2025 年 8 月

株式会社ミスミ
日本企業体
ME 事業グループ
新領域開発グループ

「低圧用ねじ込み継手 同径 チーズ」仕様変更のご案内

<変更詳細> 刻印方法 (写真: 刻印例)

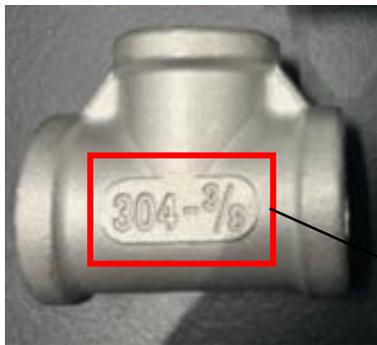
【変更前】: 鋳出し

材質
+
ねじの呼び

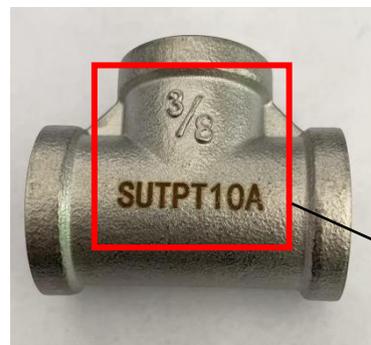
【変更後】: 鋳出し+印字

ねじの呼び
+
ミスミ型番
